Sommaire des avis

Objet : Projet de parc photovoltaïque

Objet : PC 041 241 16 D0011 - Construction d'une centrale photovoltaïque sur SELLES ST DENIS

Dossier examiné : PC n° 041 241 16 D0011 portant sur la construction d'un parc photovoltaïque sur la commune de SELLES SAINT DENIS et déposé par la société PHOTOSOL

OBSERVATIONS du PAYSAGISTE :

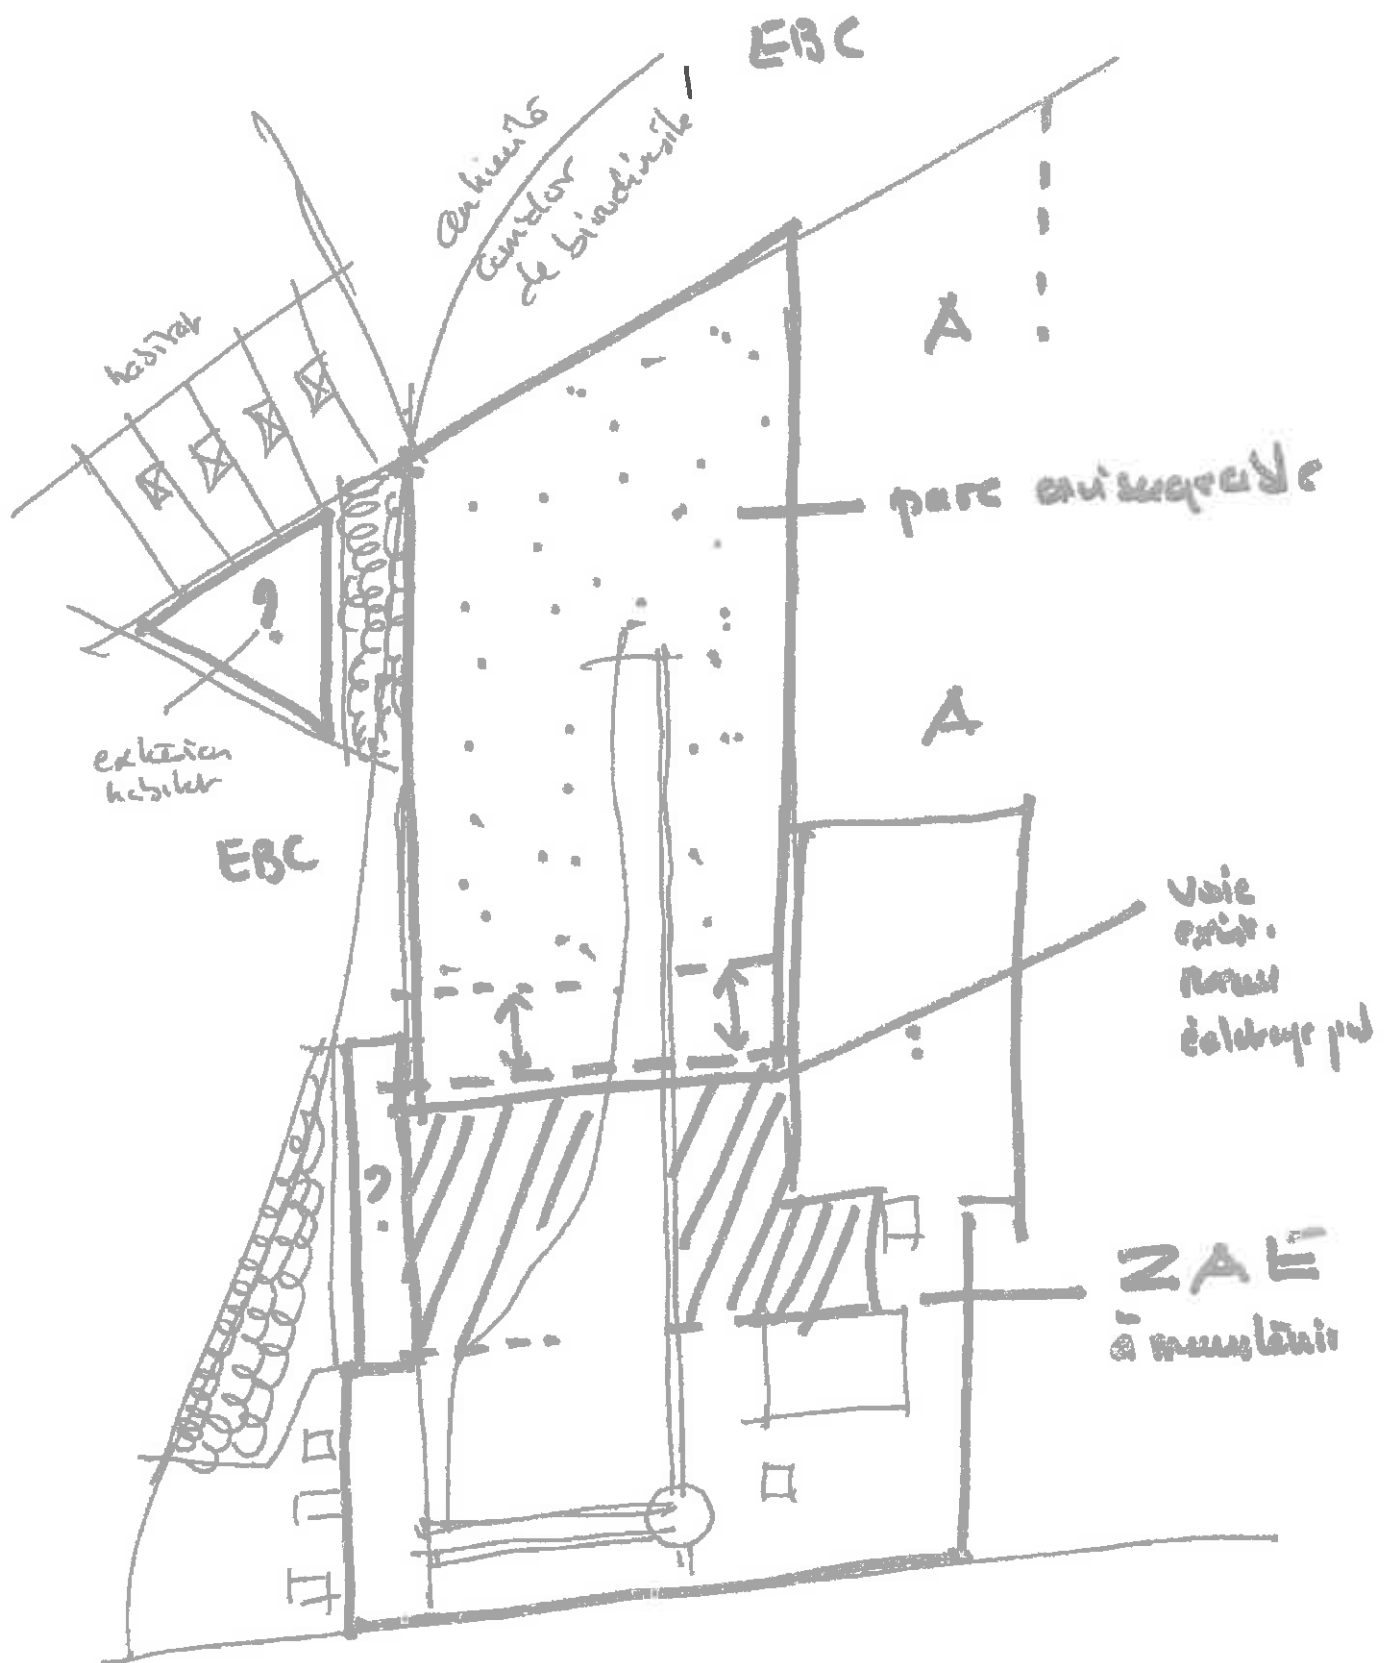
Cette zone est de qualité, le traitement
paysager patiemment attendu, les bâtiments soignés
Il serait regrettable de ruiner l'ensemble
des lieux non ciclés par le parc photovoltaïque
Une solution consisterait à matérialiser un pôle
de la ZAE en raison future. voir plan →
* Revoir la composition de l'ensemble
sur la liste ci-dessus.
et revoir la partie NRES en
l'implémentation du parc
